## リコール届出一覧表

リコール届出日：平成 30年 2月28日

リコール届出番号	外-2603	リコール開始日	平成 30年 3月 1日
届出者の氏名又は名称	ジャガー・ランドローバー・ジャパン 株式会社 代表取締役 ハンソン・マグナス・ユタカ	製作国：英国 製作者名：ジャガー・ランドローバー・リミテッド 問い合わせ先： ランドローバーお客様相談室 0120-922-992	
不具合の部位（部品名）	座席ベルト等（シートベルトプリテンショナー）		
基準不適合状態にあると認める構造、装置又は性能の状況及びその原因	座席ベルトのシートベルトプリテンショナーにおいて、製造管理が不適切なため、点火剤が設計通り調合されていないものがある。そのため、衝突時にシートベルトの弛みを巻きとることができず、乗員が過度の傷害を負うおそれがある。		
改善措置の内容	全車両、前席シートベルトの製造日付を点検し、製造不良ロットに該当する場合、シートベルトを良品に交換する。		
不具合件数	0件	事故の有無	無し
発見の動機	本国メーカーからの情報による。		
自動車使用者及び自動車分解整備事業者に周知させるための措置	<ul style="list-style-type: none"> <li>・使用者：電話又はダイレクトメールで通知する。</li> <li>・自動車分解整備事業者：日整連発行の機関誌へ掲載する。</li> <li>・改善実施済車には、運転席側ドアロックストライカー付近に外-2603のステッカーを貼付する。</li> </ul>

## 改善箇所説明図

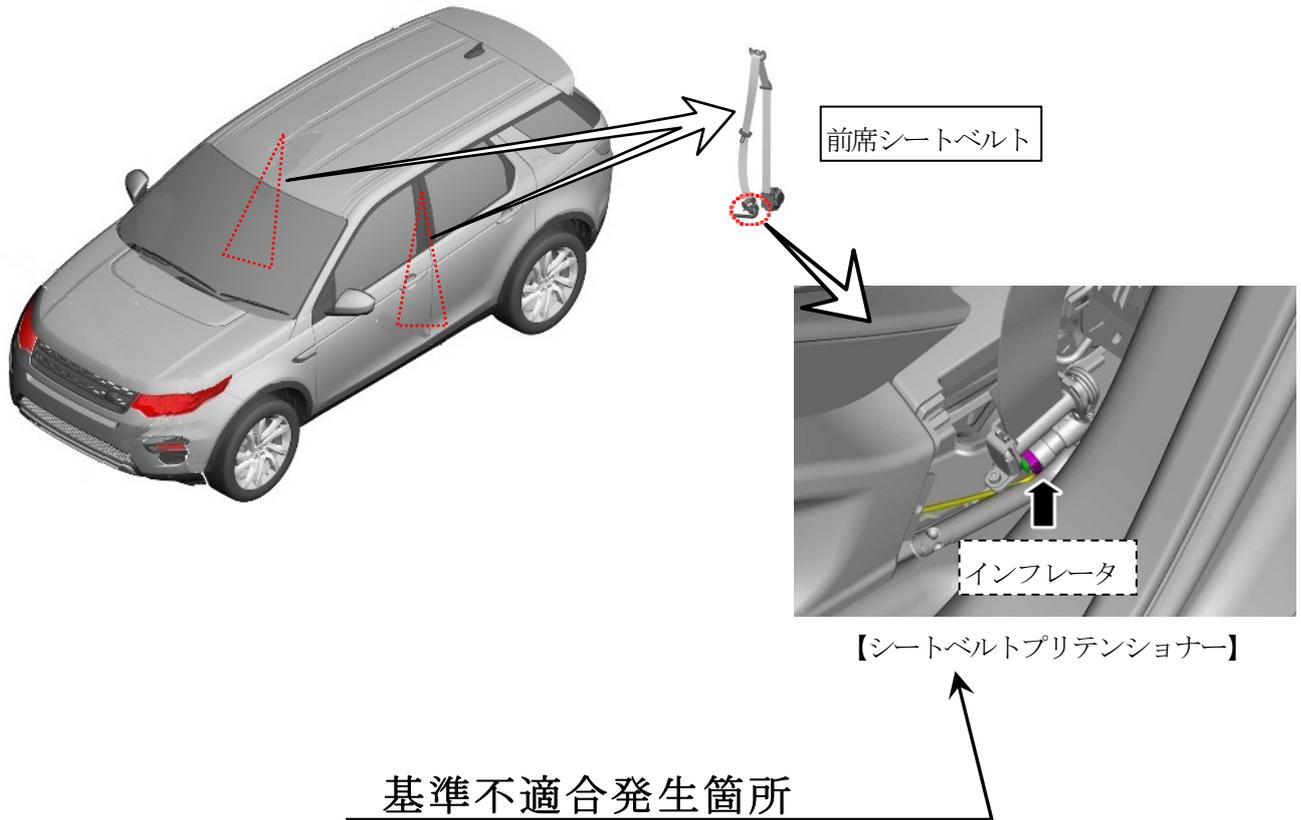
座席ベルトのシートベルトプリテンショナーにおいて、製造管理が不適切なため、点火剤が設計通り調合されていないものがある。そのため、衝突時にシートベルトの弛みを巻きとることができず、乗員が過度の傷害を負うおそれがある。

全車両、前席シートベルトの製造日付を点検し、製造不良ロットに該当する場合、シートベルトを良品に交換する。

助手席ドアチェックアームのボディ上側取付けボルトに白ペイントを塗布する。
